Betreff: AW: Re[5]: WG: SMR11176-1 GP BÜ Landmühle in Bahn-km 3,895 (ehem. km 3,986), Strecke 5704: Bitte um Unterzeichnung Zustimmungserklärung Leitungen Dritter (Strom-, Gasleitung und Fttx/LWL)

im Zuge der Erstellung der Genehmigungsplanung für das Eisenbahn-Bundesamt möchten wir Sie vorab gerne einbinden und um eine Zustimmung zur BÜ-Baumaßnahme "Erneuerung BÜ Landmühle in Bahn-km 3,895 (ehemals km 3,896), Strecke 5704" bitten.

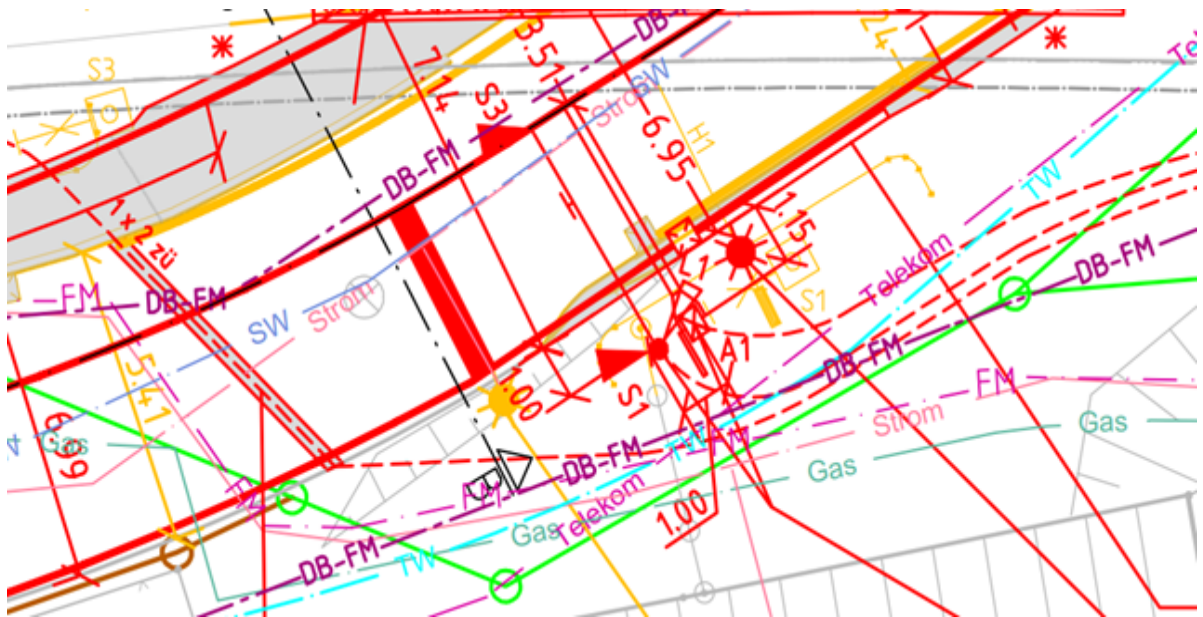
Wenn ich den Plan richtig lese, soll die Leuchte um ca. 4m versetzt werden. Für die Verlegung der Kabel müssen wir zum neuen Standort Tiefbau- und Montagearbeiten durchführen. Können die Grabarbeiten auf dem direkten Weg erfolgen, oder sind dort Leitplanken oder Lichtsignale zu umfahren? Wann sollen die Arbeiten ausgeführt werden? Kann vor Ort der genaue Standort festgelegt werden, oder bekommen wir hierfür Koordinaten?

Es geht um eine straßenbegleitende Beleuchtung, welche versetzt werden muss, da sonst die Sicht auf das neue Lichtzeichen S1 verdeckt werden würde.

Neu Standort wäre quasi hinter dem neuen Peitschenmast (siehe Symbolik "rote Sonne").

ein Fundament ist nicht notwendig. Es muss lediglich jeweils eine Montagegrube (ca. 1,2m*1,2m*0,8m) für das Muffen der Kabel und beim neuen Leuchtenstandort vorbereitet werden. Zwischen den Gruben wird dann ein Leerrohrgraben (ca. 0,3cm breit und 0,8m tief) benötigt. Das Kabelschutzrohr (DA 110) können wir selbst verlegen, die Tiefbaufirma muss das Rohr, bzw. Kabel dann mit ca. 5cm Sandummantelung versehen. Bei Kabellängen <1m wird kein Kabelschutzrohr verlegt, sondern das Kabel nur eingesandet.

Der von ihnen im Plan vorgesehene Standort wäre nicht schlecht, dann wäre die Leuchte relativ mittig zwischen den anderen bestehenden Leuchten. Für die Festlegung des genauen Standorts wird es am sinnvollsten sein, während der Durchführung der Maßnahme vor Ort einen Termin zu vereinbaren.

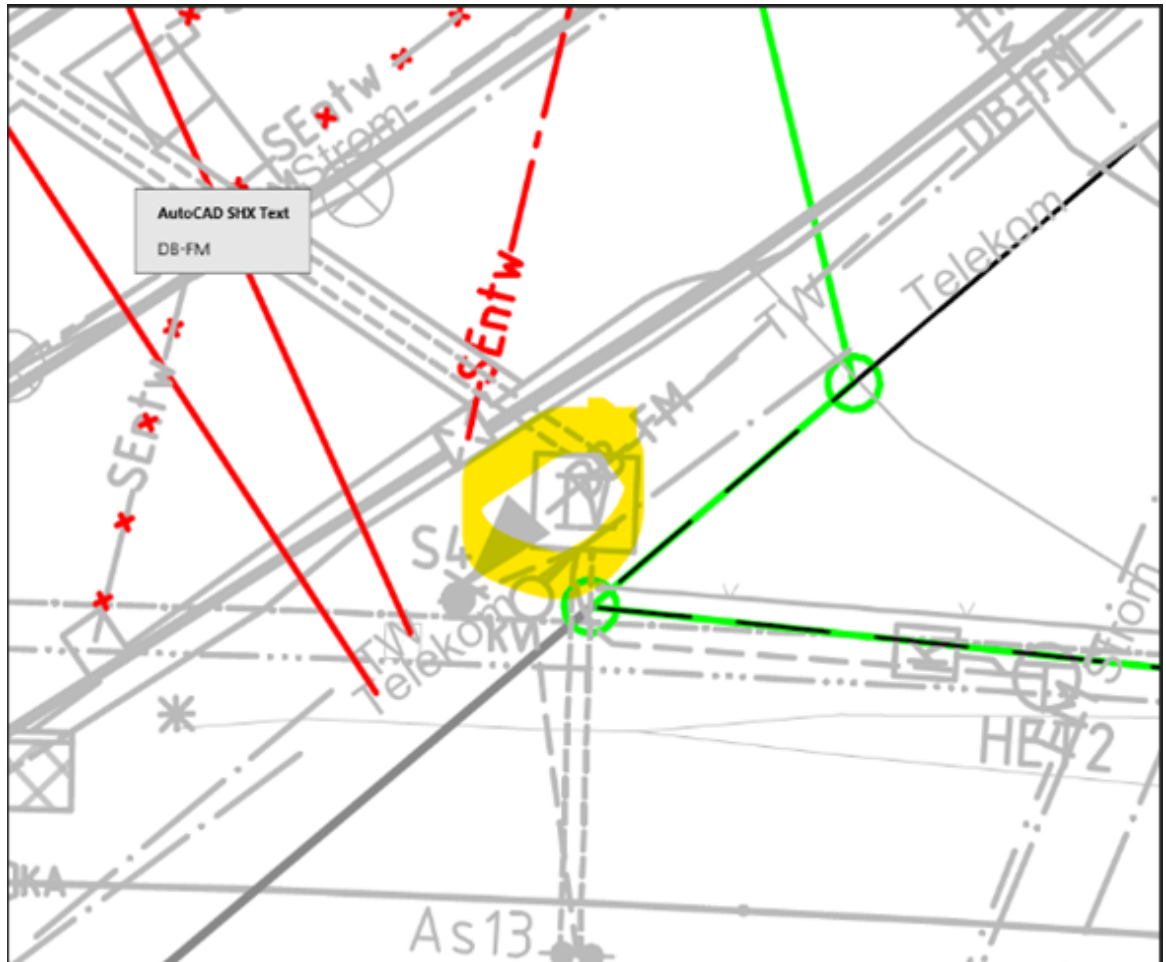
anbei nochmal der Plan. Es geht um die Schachtsetzung im III. Quadranten.

Die Planung hat sich nochmals geändert, somit ist ggfs. Ihre Trinkwasserleitung im Quadrant III betroffen. Hier muss richtlinienkonform die Neuaufrstellung des Lichtzeichens S4 und die Gleisquerung mit dem zugehörigen Kabelschacht Gr. IV hergestellt werden.

wie heute telefonisch besprochen werden wir bei der Planung und Ausschreibung der Bauleistung eine Suchschachtung vor Ort ausschreiben, um dann rechtzeitig vor Baubeginn (derzeit geplant für Frühjahr 2027) den tatsächlichen Leitungsverlauf festzustellen.

Abhängig vom tatsächlichen Leitungsverlauf ist dann ggf. eine Lageanpassung des Kabelschachtes oder eine kurzfristige Anpassung im Verlauf der Wasserleitung durch ihr Team erforderlich.
